柏崎刈羽原子力発電所 7号機における安全性に関する総合評価（一次評価）の
結果について（報告）に係る正誤表

【柏崎刈羽原子力発電所 7号機】

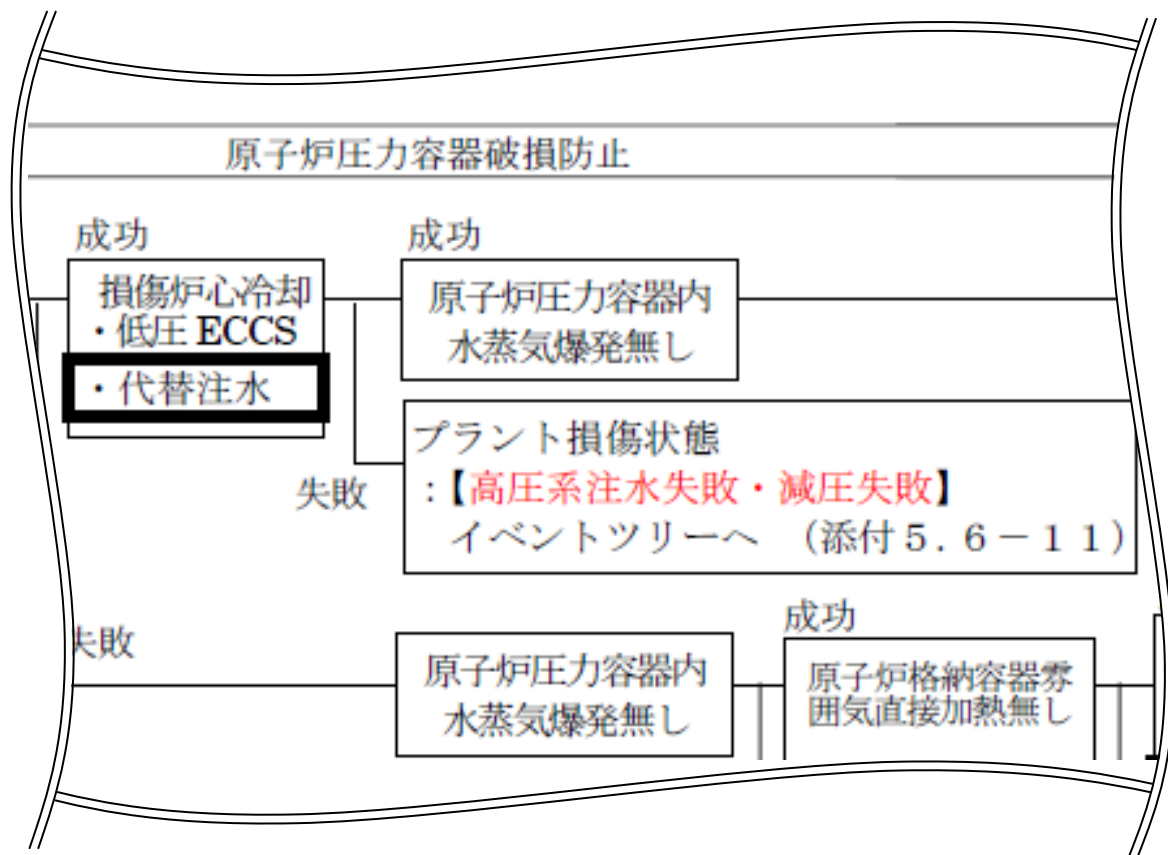
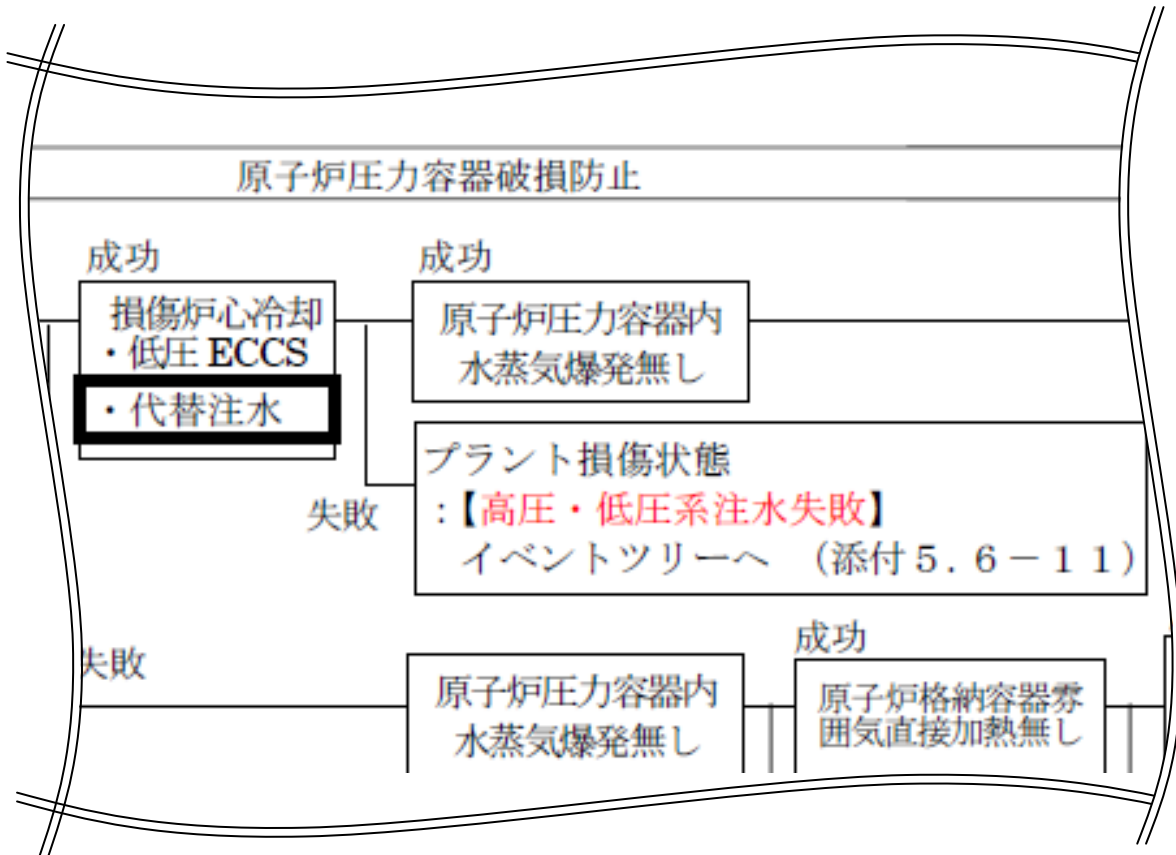
誤

正

該当ページ：添-392 (図の左側)

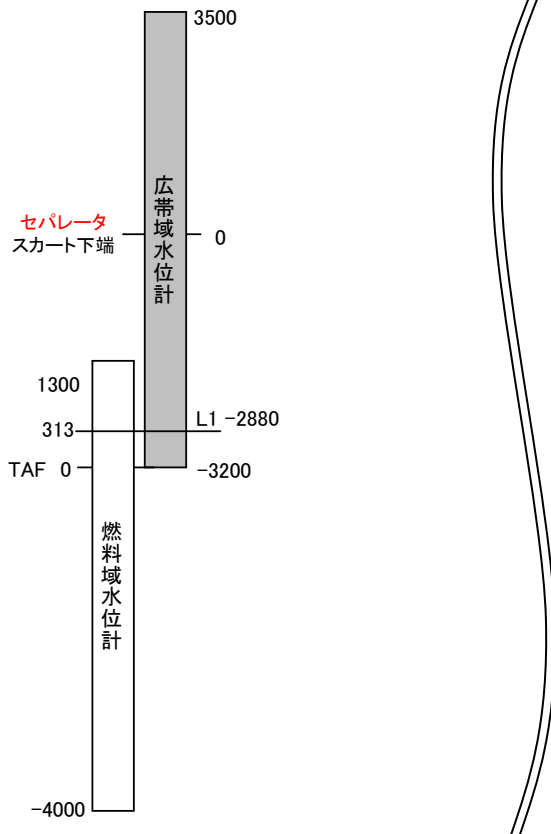
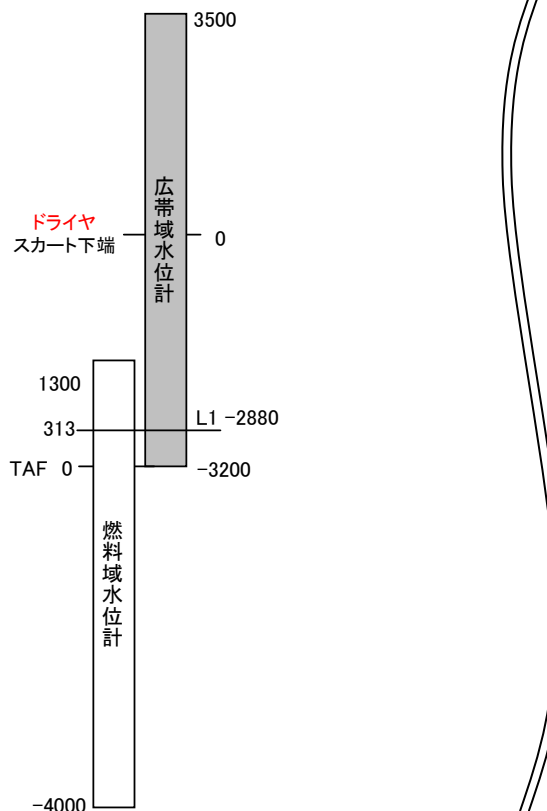
誤

ポンプの電源を確保・冷却水の確保を行う。
※2. 電源確保、8. 熱交換器車の手順による

正

ポンプの電源を確保・冷却水の確保を行う。
※添付6. 2-2 電源確保
添付6. 2-7 原子炉压力容器除熱
(1)代替海水熱交換器設備による除熱

該当ページ：添-393 (図の左側)

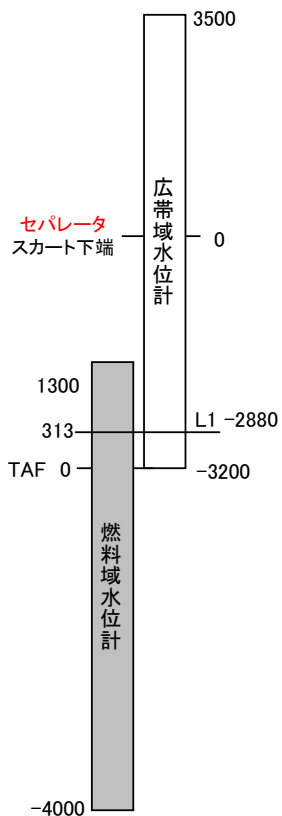
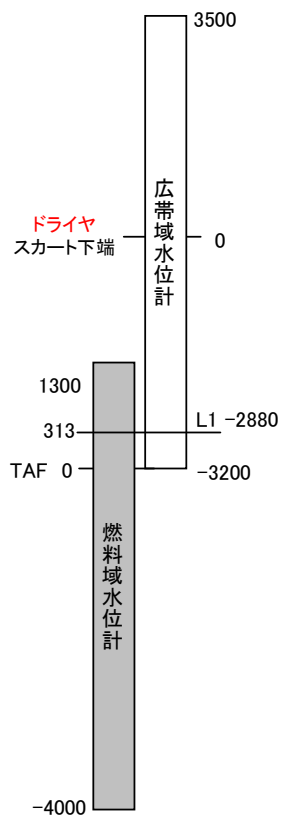
誤

正

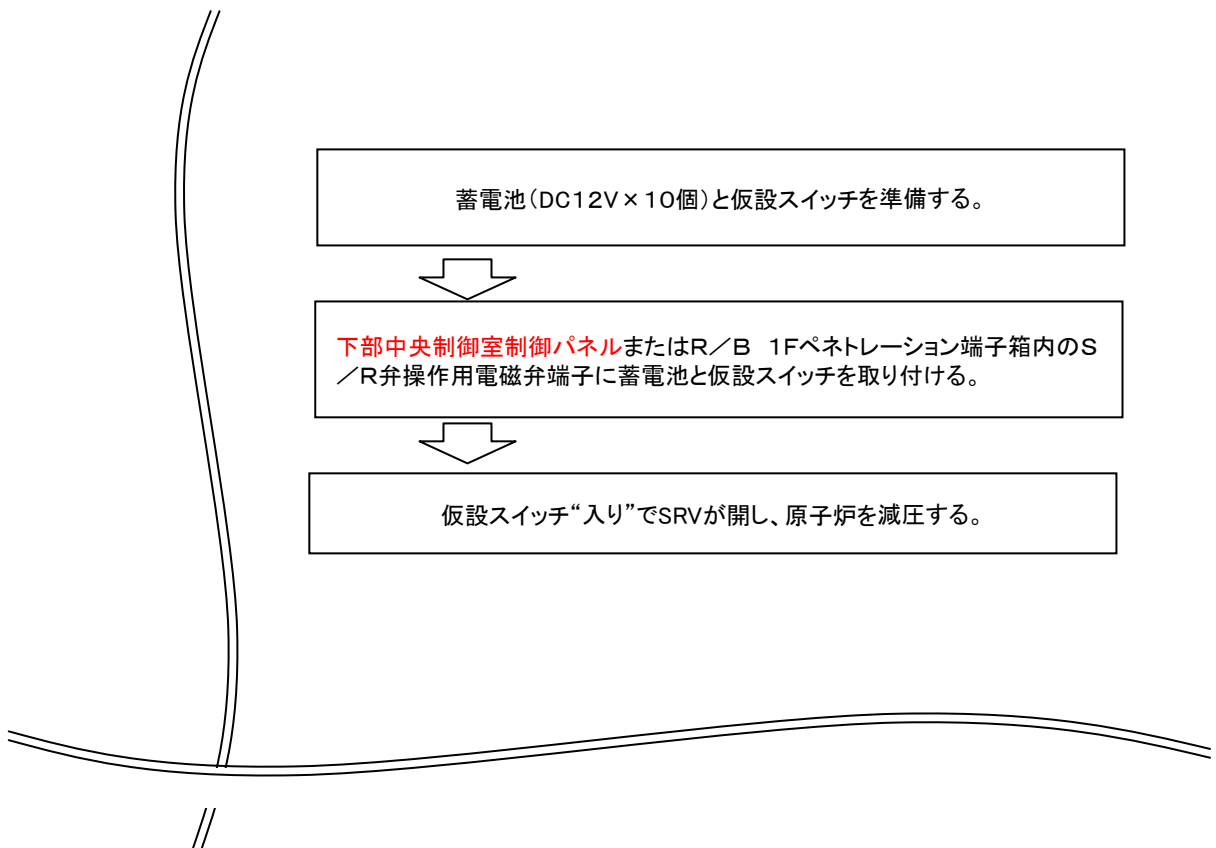
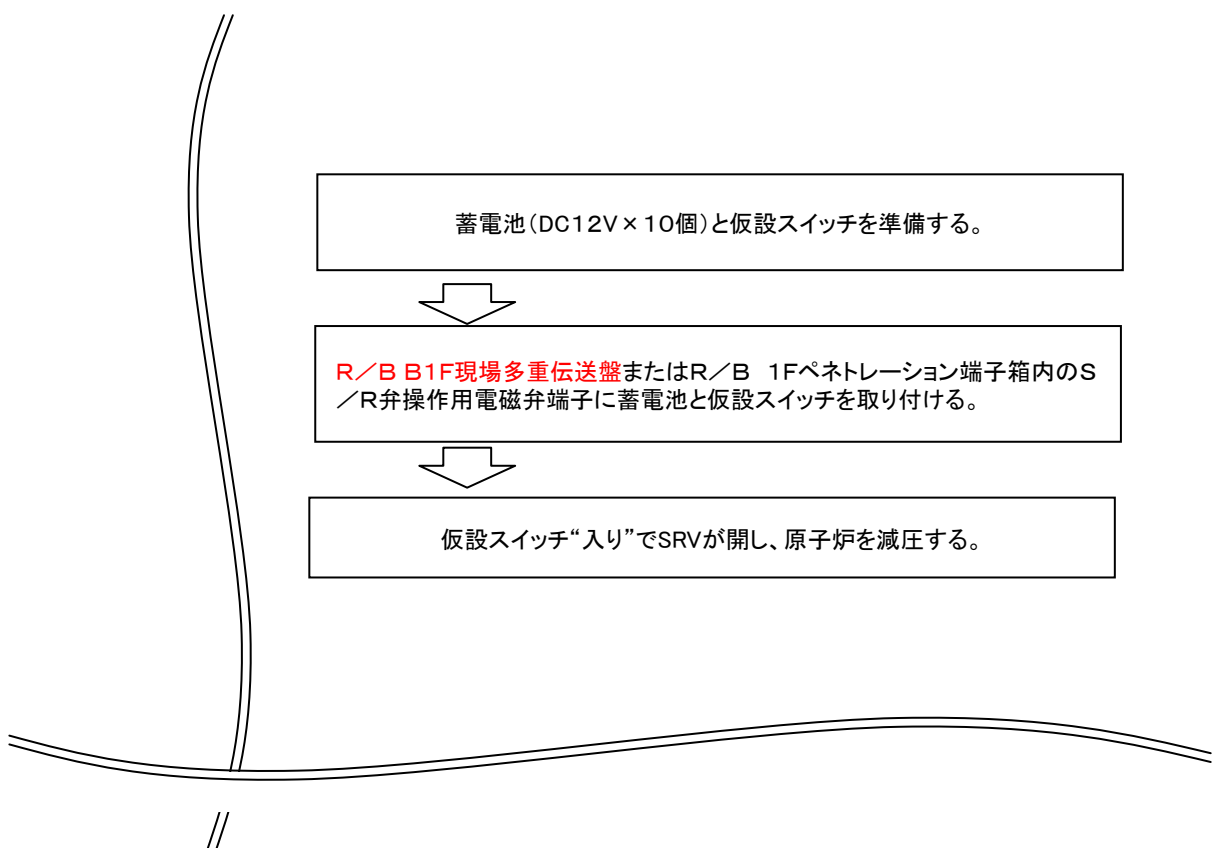
誤

正

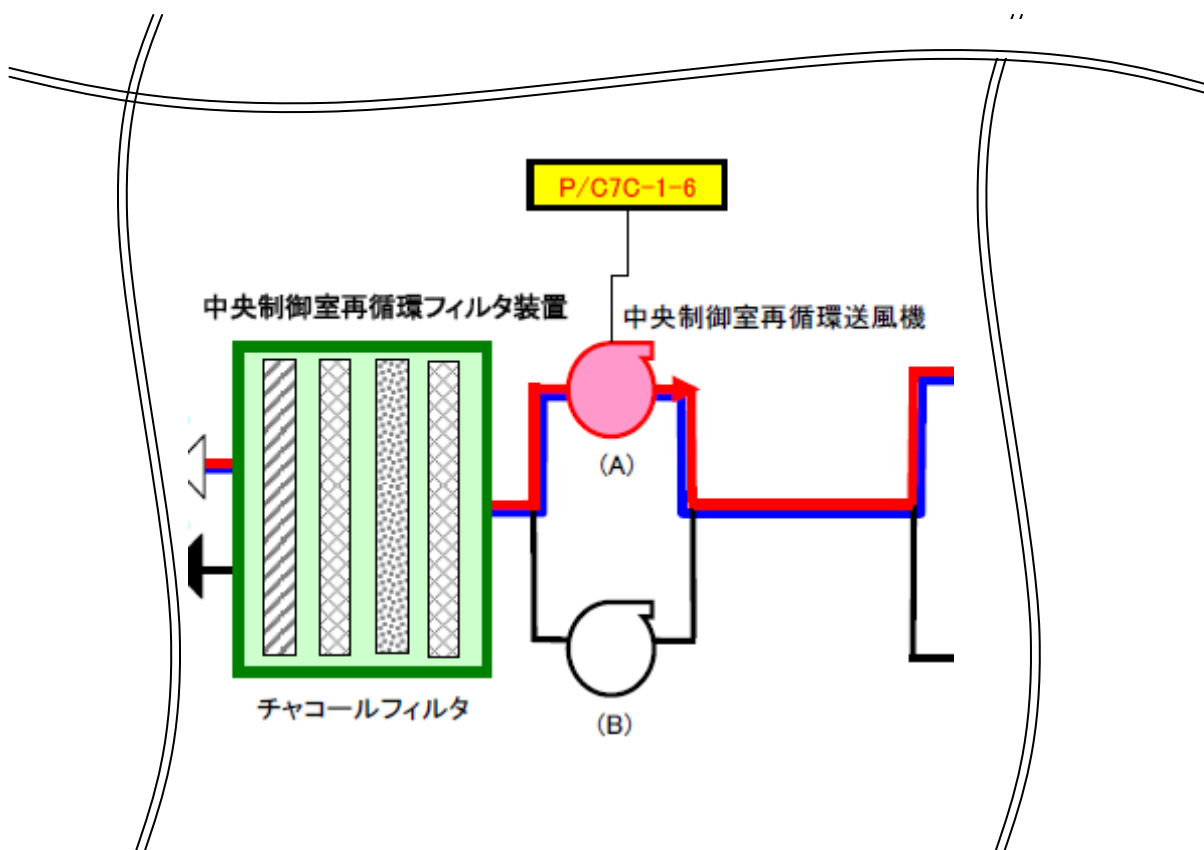
誤

原子炉注水：**スクラム**後12時間以内

SFP注水：**スクラム**後72時間以内

原子炉注水：**津波襲来**後12時間以内

SFP注水：**津波襲来**後72時間以内
